Mission régionale d'autorité environnementale

**Avis de la Mission Régionale
d'Autorité environnementale
Hauts-de-France
sur la modification simplifiée n°2
du plan local d'urbanisme intercommunal
de la Communauté de communes du
Pays de Mormal (59)**

n°MRAe 2021-5912

*Localisation des modifications n°4 à Le Favril et n°5 à Landrecies au regard des enjeux
(source : base de données Signe de la DREAL)*

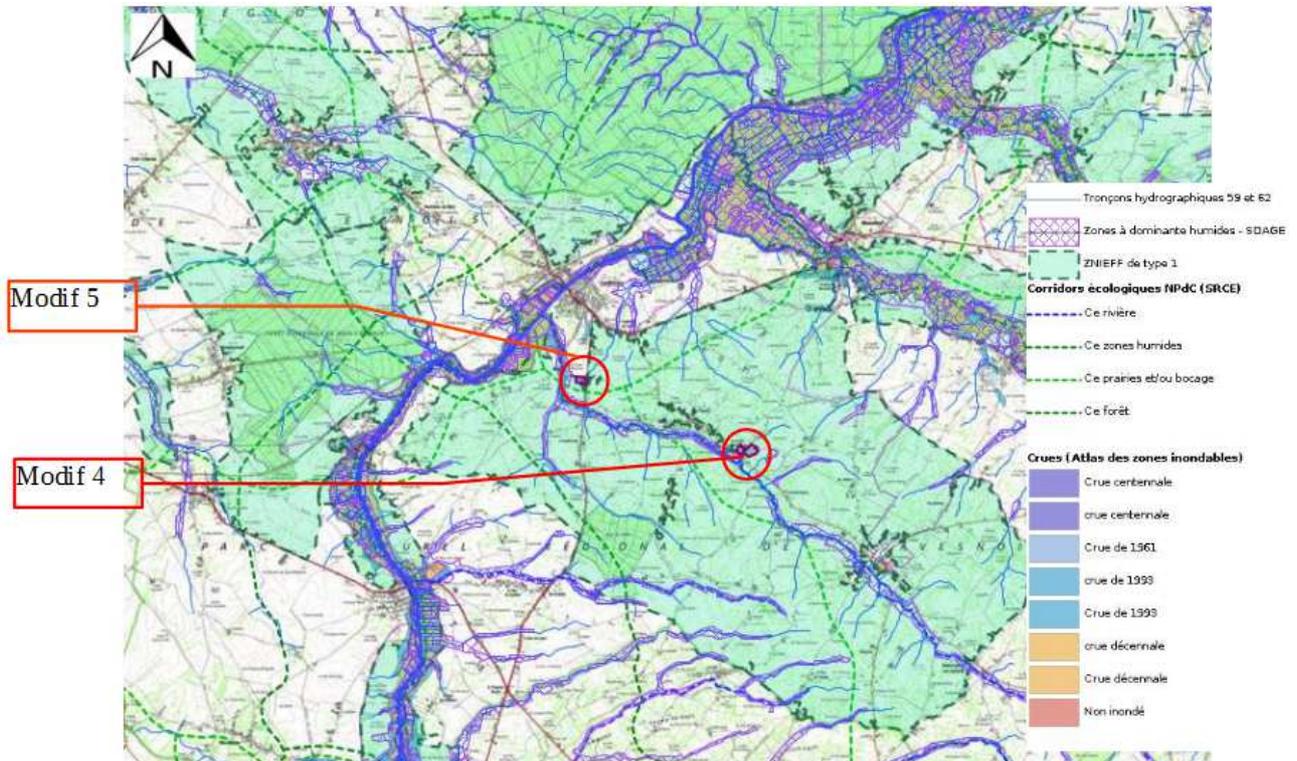
Plus particulièrement, les modifications n°4 et 5 à Le Favril et Landrecies, sont concernées par la ZNIEFF de type II n°310013729 « La Thiérache bocagère » et la ZNIEFF de type I : n°310009334

Les communes sont également concernées par des zones à dominante humide du SDAGE et par des continuités écologiques milieux humides et milieux bocagers.

Les secteurs de modifications sont à proximité ou directement concernés par un cours d'eau.

L'inventaire est très insuffisant au regard de la localisation des projets en ZNIEFF de type I et II, qui signalent la présence d'espèces protégées, telles que des amphibiens, dont le Triton crêté (espèce d'intérêt communautaire). Compte-tenu de la présence de mares, une recherche spécifique aux amphibiens en période nocturne est nécessaire.

Par ailleurs, l'évaluation environnementale (carte page 44) évoque les continuités écologiques du schéma régional de cohérence écologique (SRCE) de la région Nord-Pas-de-Calais, qui est désormais obsolète. Il conviendrait de prendre en considération les continuités écologiques définies au niveau régional par le SRADDET Hauts-de-France et la trame verte et bleue définie au niveau local par le PLUi.

- *de procéder à des inventaires complémentaires sur un cycle biologique complet, permettant d'identifier l'ensemble des espèces présentes, dont les amphibiens et les chauves-souris ;*
- *de présenter l'ensemble des espèces contactées, en précisant l'utilisation qu'elles ont du secteur (alimentation, reproduction, repos) ;*
- *de joindre les rapports complets des études faune-flore réalisées ;*
- *de présenter les continuités écologiques définies au niveau régional par le SRADDET Hauts-de-France et la trame verte et bleue définie au niveau local par le PLUi ;*
- *de présenter une cartographie permettant de visualiser les secteurs de projet par rapport aux zonages d'inventaires et de protection, ainsi que vis-à-vis des enjeux écologiques identifiés dans les inventaires faune-flore.*

L'autorité environnementale recommande de réaliser des études de caractérisation des zones humides (flore et pédologie) en période adéquate, sur les secteurs de modification de Le Favril et Landrecies et de prendre en compte les résultats de préférence par évitement des zones humides.
